日本原燃（株）廃棄物埋設事業変更許可申請における廃止措置の開始後の公衆の被ばく線量評価に係る審査方針について（第 2 回） ～将来の人間活動に関する設定～

令和 2 年 9 月 30 日
原子力規制庁

日本原燃（株）廃棄物埋設事業変更許可申請における廃止措置の開始後の公衆の被ばく線量評価に係る審査方針について

図 2-1 日本原燃 L2 変更許可申請の状態の設定

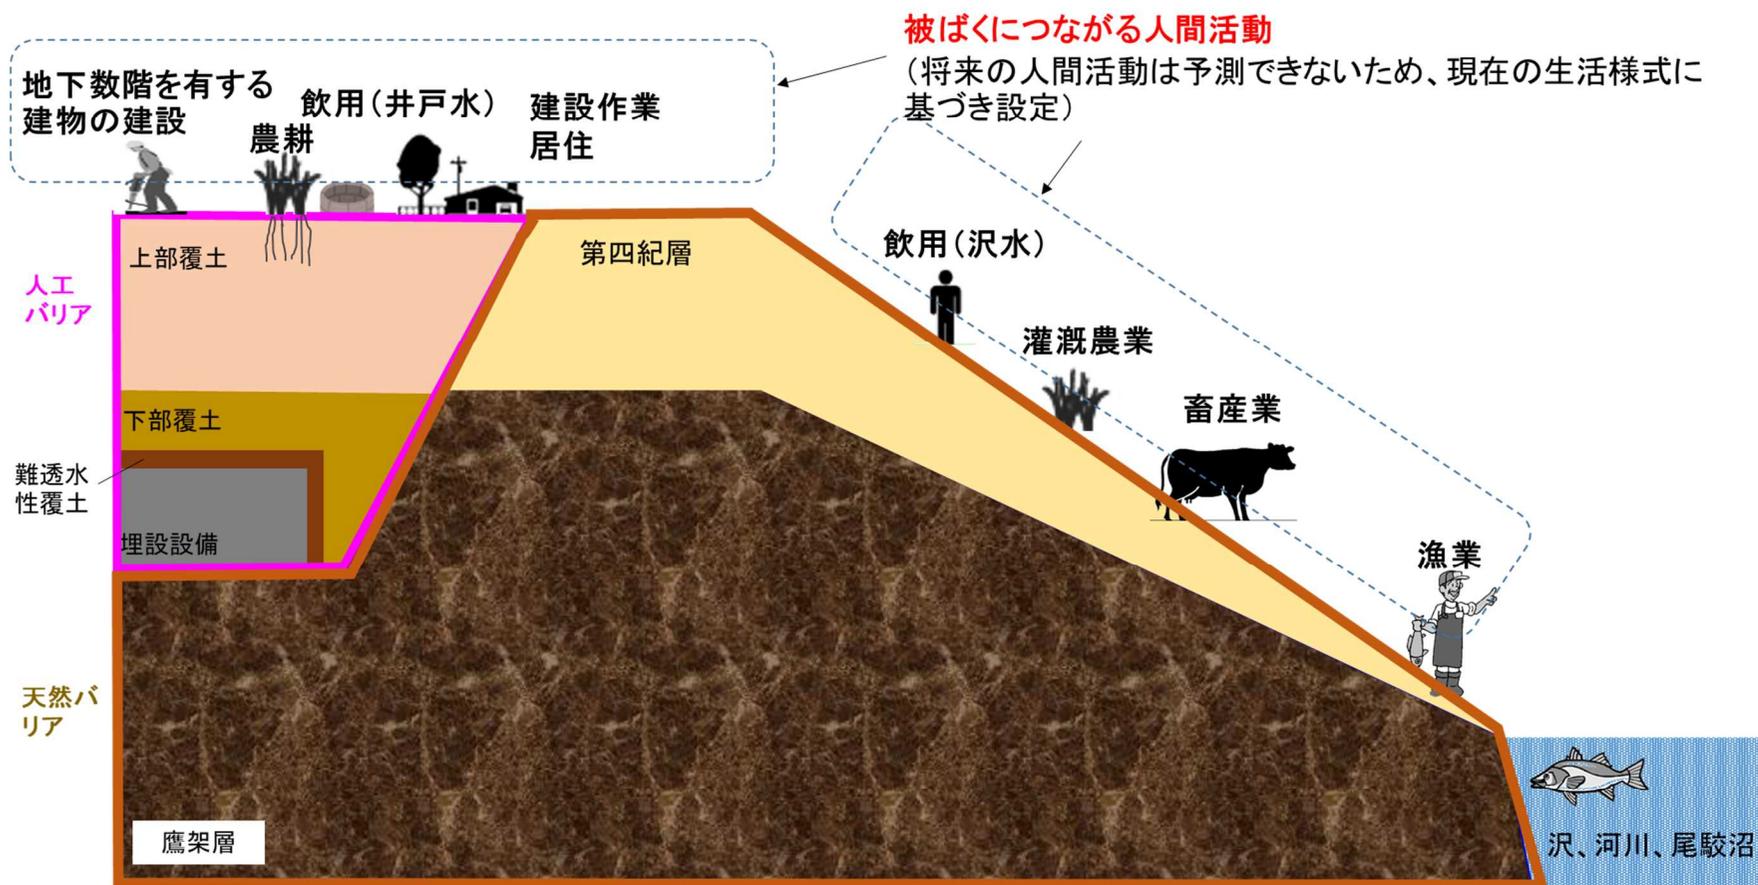
○現在の廃棄物埋設施設周辺では一般的でない生活様式に基づいた状態の設定（図 2-1）及び被ばく経路の設定（図 2-2）

- ・ 現在畜産及び農業では利用されていない敷地中央を流れる沢水の利用
- ・ 現在水道普及率 100%の地域での敷地中央を流れる沢水の飲用水としての利用
- ・ 現在水道普及率 100%の地域での透水性の低い廃棄物埋設地に設定した井戸から採取する井戸水の飲用水としての利用

- ・ 飲用水は、現在一般的と考えられる水道の利用を基本としたものであることを確認する。
- ・ その上で、現在一般的ではない敷地中央を流れる沢水の利用及び井戸水の飲用が現在一般的である水道水の利用と比較して線量評価上保守的な状態の設定であることを確認する。

図 2-2 日本原燃 L2 変更許可申請の線量評価シナリオと被ばく経路

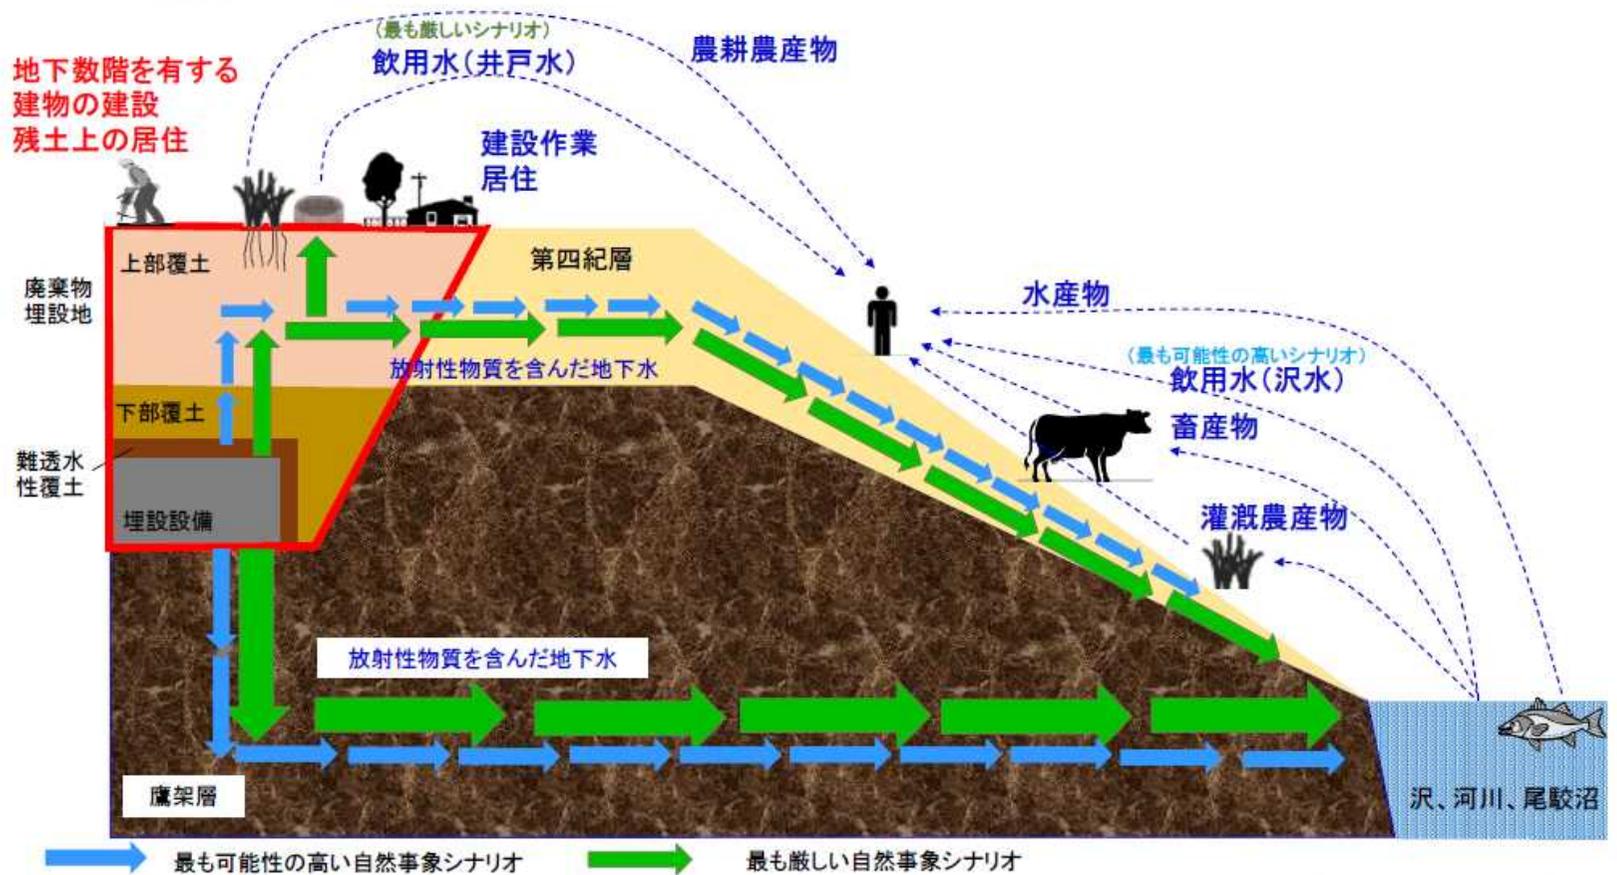
- ・ 沢水の一部飲用による内部被ばく経路を「最も可能性の高いシナリオ」※¹において考慮
- ・ 井戸水の一部飲用による内部被ばく経路を「最も厳しいシナリオ」※²において

- ・ 「最も可能性の高いシナリオ」及び「最も厳しいシナリオ」では、水道水の飲用を経路として設定していることを確認する。
- ・ 現在一般的でない沢水飲用及び井戸水飲用については、それらを考慮することで、水道水の飲用のみの場合と比較して、線量評価上保守的な被ばく経路の設定となることを確認する。
